Julio de 2016  
FL702A-H  
NHTSA #16V-121  
NOTIFICACIÓN REVISADA

## **Asunto: Mangueras de dirección hidráulica para chasis FCCC XCP**

**Modelos afectados: Chasis XCP específico para Freightliner Custom, fabricados del 26 de abril de 2013 al 17 de enero de 2015.**

Fig. 1, Bomba de dirección, Cummins ISX12

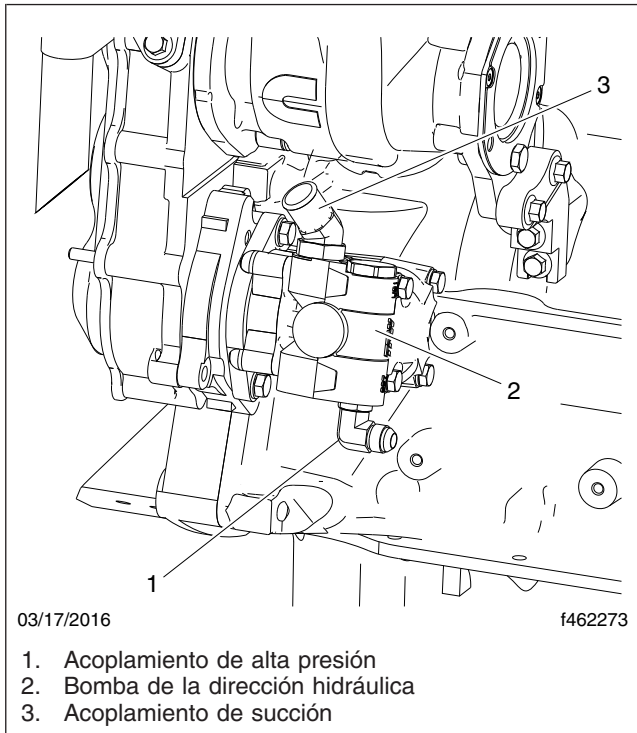
24. Utilizando los pernos de montaje, instale la bomba de la dirección hidráulica. Apriete los pernos de montaje a un par de 25 lbf-ft (34 N·m). Vea la [Figura 1](#) y la [Figura 2](#).
